**Modulo per la presentazione delle osservazioni per i piani/programmi/
progetti sottoposti a procedimenti di valutazione ambientale di
competenza statale**

PROGETTO DI UN IMPIANTO EOLICO PER UNA POTENZA COMPLESSIVA DI 48,50 MW,
DA RELAIZZARSI NEI COMUNI DI TORRE SANTA SUSANNA (BR), MESAGNE (BR), E
LATIANO (BR) IN LOCALITA' GALESANO ; _____

_____ PRATICA N. 5989 _____

ALL'AVVISO PUBBLICO per la PRESENTAZIONE DELL'ISTANZA PER L'AVVIO DEL PROCEDIMENTO DI VALUTAZIONE DI IMPATTO AMBIENTALE della Società REPOWER RENEWABLE S.P.A. pervenuta alla Città di Mesagne il 03/05/2021, con Prot. n. 0013978.

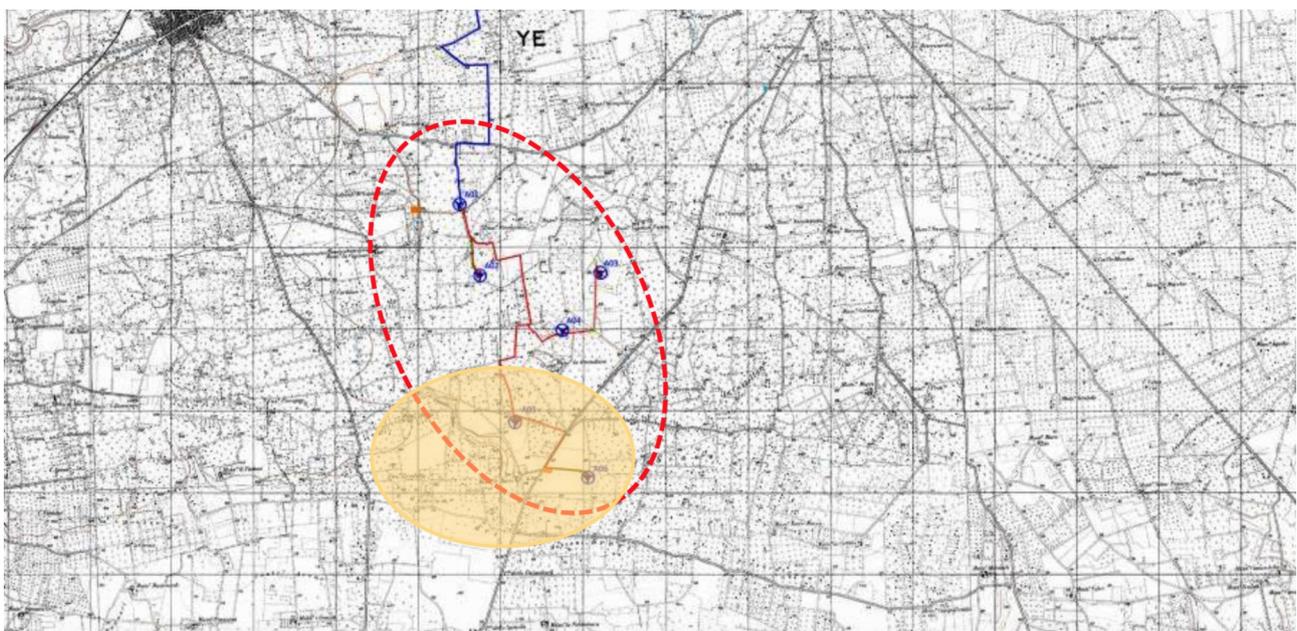
La relazione della proponente, REPOWER RENEWABLE, parcellizzando in specifiche relazioni tecniche l'analisi del luogo, finisce per impedire una corretta e completa descrizione e comprensione del valore paesaggistico del luogo.

Il paesaggio non è infatti comprensibile attraverso specifiche relazioni, ma attraverso la lettura complessiva di queste.

Il sito della contrada Galesano è retinato in giallo.
